## Fédération S.E.P.A.N.S.O. LANDES

**Objet : Projet d'assainissement collectif à Sort en Chalosse**

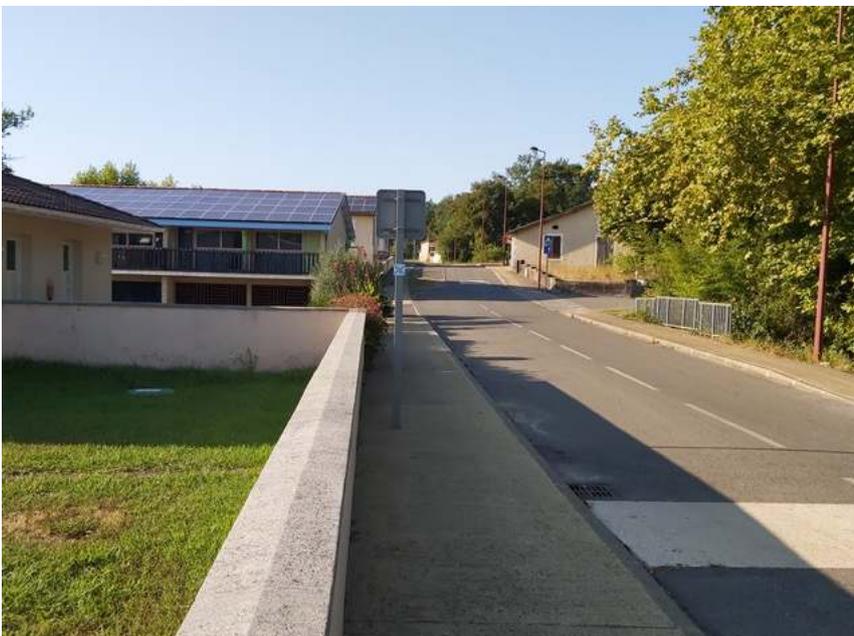
Derrière l'école, le ruisseau est souterrain

Cantine scolaire – le ruisseau passe sous la route

Tampon de visite après station : où vont les rejets ?
